1. Évolution de la version programme de la carte SCU 768-03 : de V3.8 à V4.2

2. Nouveau filtre fioul avec désaérateur

3. Evolutions des brûleurs

4. En cas d'apparition intempestive du défaut L36 (OSCR 18)

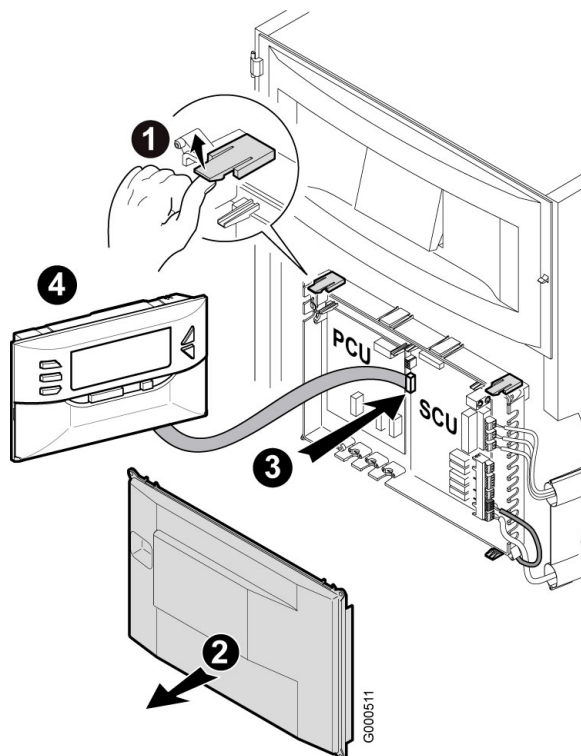
1.2 Mise à jour de la version du programme - SCU 768-03

La mise à jour de la version du programme s'effectue en utilisant l'outil de programmation - Référence 100008191 - Colis AD264.

Mettre la chaudière hors tension

- 1 Soulever les 2 languettes
- 2 Retirer le capot de protection
- 3 Raccordement de l'outil de programmation.
- 4 Mettre la chaudière sous tension.

Mettre à jour la version du programme en utilisant l'outil de programmation.

**Toujours mettre la chaudière hors tension avant de brancher ou de débrancher l'outil de programmation !**

■ Evolution de la version programme du coffret moteur

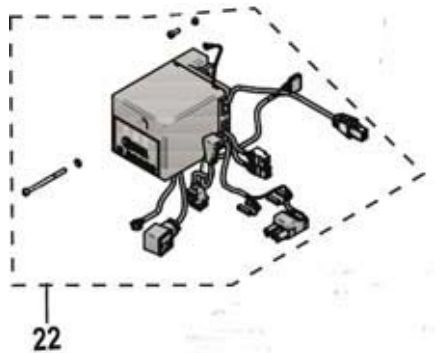
- Modification du contrôle de vitesse mini du ventilateur.

Repère	Référence	Désignation
	200019994	Coffret de commande et de sécurité BB LMV-P
	300025850	Coffret moteur du brûleur modulant

► Mettre en place le tube de détection de flamme (Référence : 7618310),

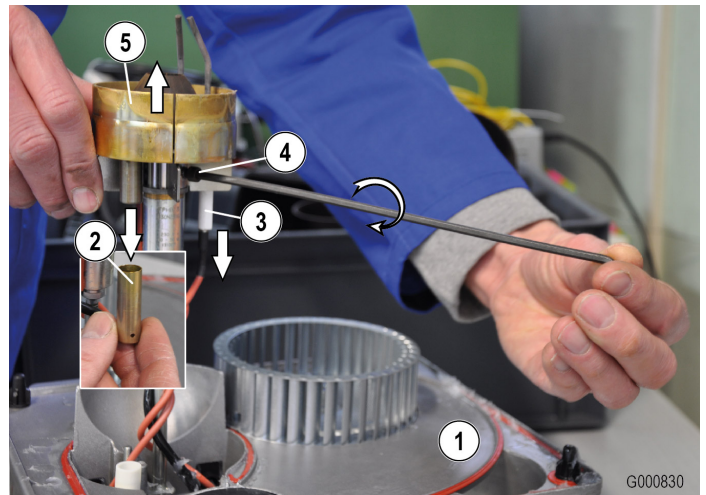
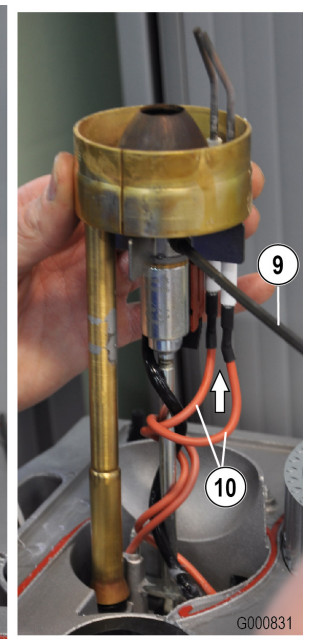
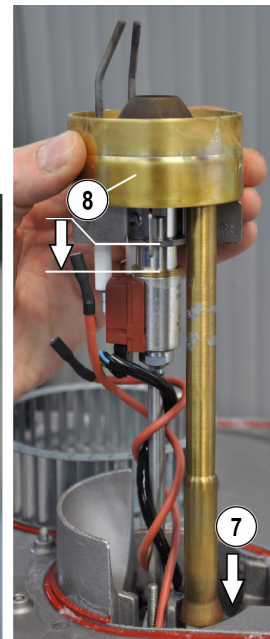
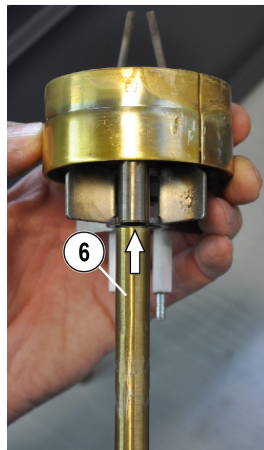
Afin d'améliorer la détection de flamme sur les brûleurs 18 kW et éviter l'apparition intempestive du défaut L36 : un tube de détection de flamme (fourreau) a été rajouté d'usine.

1. Mettre le brûleur en position de maintenance.
2. Retirer le tube de regard de la tête de combustion, en le tirant vers le bas.
3. Débrancher les câbles des électrodes d'allumage.
4. Dévisser la vis de fixation de la tête de combustion (Clé 6 pans),
5. Retirer la tête de combustion.

6. Mettre en place le tube de détection de flamme (fourreau) sur la tête de combustion,
7. Remettre en place la tête de combustion en glissant le tube de détection (fourreau) sur la cellule de détection de flamme,
8. Amener l'ensemble en butée sur la ligne gicleur
9. Resserrer la tête de combustion à l'aide de la clé 6 pans, en respectant l'alignement entre la tête de combustion et la cellule. Le fourreau ne doit pas exercer de tension sur la cellule de détection de flamme.
10. Rebrancher les câbles des électrodes d'allumage. Remonter le brûleur.

► **Modifier la pression de démarrage à 17 bar et le débit d'air à 65 % - CO₂= 12,1% (Uniquement pour : Brûleur 18 kW)**

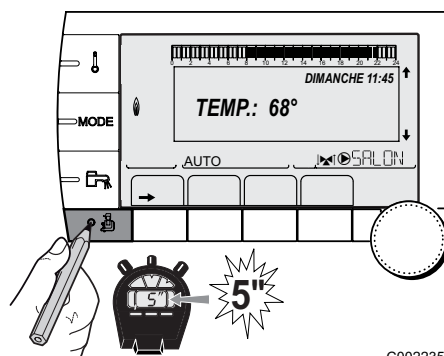
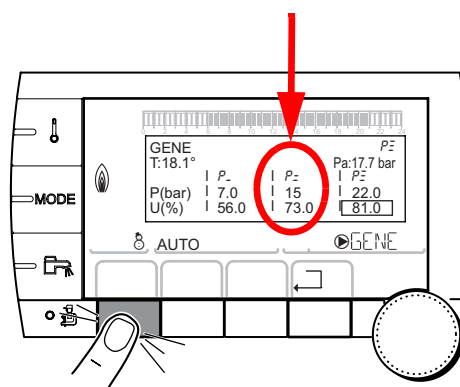
- Le réglage de la pression de démarrage est modifié de 15 à 17 bar (Paramètre P_{Σ}) (Uniquement pour : **OSCR 18**).
- Augmentation du temps de stabilisation de 10 à 20 secondes
- Ajout de la post-ventilation après coupure du thermostat de sécurité

- Appuyer pendant 5 secondes sur la touche 
- Accéder au menu **#SYSTEME**,
- Régler le paramètre **INSTALLATION** sur **ETENDUE**
- Faire un appui court sur la touche

- Faire un appui long sur la touche de gauche pour accéder au réglage de la pression fioul **P** et du débit d'air **U**.
- Tourner le bouton rotatif pour sélectionner la valeur **P** à puissance de démarrage P_{-} . Valider par un appui sur le bouton de réglage rotatif. Les flèches clignotent.
- Régler la pression de démarrage **P** à **17** bar. Pour valider, appuyer sur le bouton rotatif
- Tourner le bouton rotatif pour sélectionner la valeur **U** à puissance de démarrage P_{-} . Valider par un appui sur le bouton de réglage rotatif. Les flèches clignotent.
- Régler le débit d'air **U** au démarrage à **65** à l'aide du bouton rotatif. Pour valider, appuyer sur le bouton rotatif.
- Vérifier la valeur du CO₂ : celui-ci doit être de 12.1 %.

Valeurs de réglage d'usine						
Modèle de brûleur Chaudière	Puissance		Pression fioul P (bar(MPa))	Débit d'air U (%) Réglage indicatif	CO ₂ (%)	Pression d'air à la tête (mbar) Réglage indicatif
F10E2-5.18 Chaudière OSCR 18	P_{-}	Puissance minimale	7 (0.7)	34	10.5	5.5
	P_{-}	Puissance de démarrage	17 (1.7)	65	12.1	8.6
	$P_{=}$	Puissance maximale	20 (2.0)	71	12.5	9.9
